VENTIL ROČNE ZAVORE (961 722 XXX 0)

WABCO je bil obveščen o primerih nepravilnega delovanja ventilov ročne zavore WABCO, ko je mehanizem ročice obrabljen. Predvsem smo s terena prejeli manjše število ventilov ročne zavore, pri katerih se je ročaj vrtel na način, ki preprečuje varno blokiranje v položaj končne zaustavitve.

Slika 1: Ventil ročne zavore

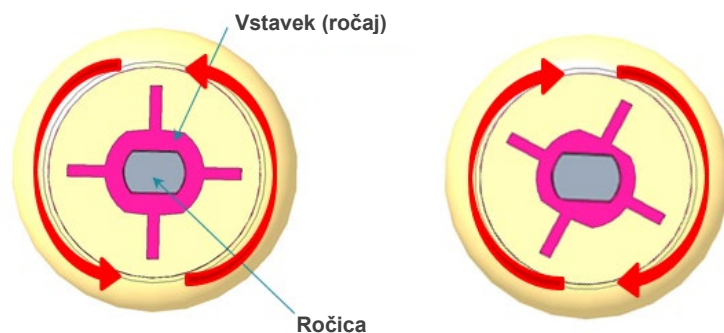
Ventil ročne zavore z ročajem ročice, ki se v celoti lahko v položaju za vožnjo zavrti za več kot 20 stopinj (prevelika zračnost med deli), je obrabljen in ga je treba zamenjati. Preverjanje je treba opraviti z vrtenjem od najbolj skrajnega levega do najbolj skrajnega desnega položaja ročaja, kot je prikazano spodaj.

Slika 2: Ročica z dvema zatičema

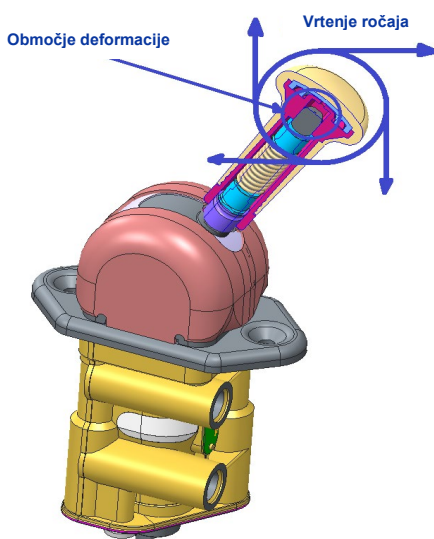
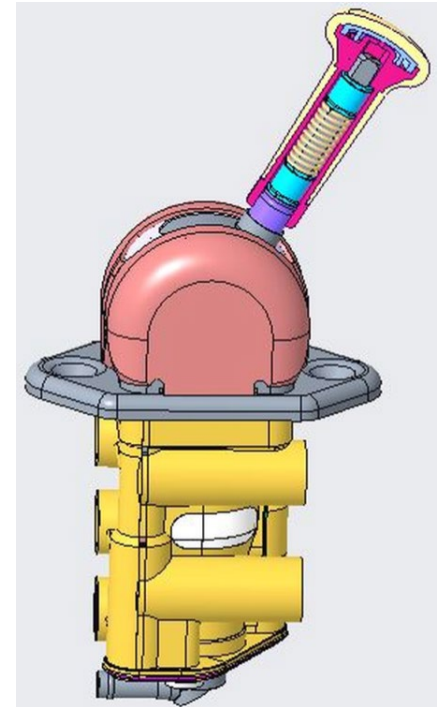
Ko je ventil ročne zavore WABCO sestavljen, ga lahko prepoznamo po dveh kovinskih zatičih na spodnjem delu ročaja, kot je prikazano na slikah 2 in 3.
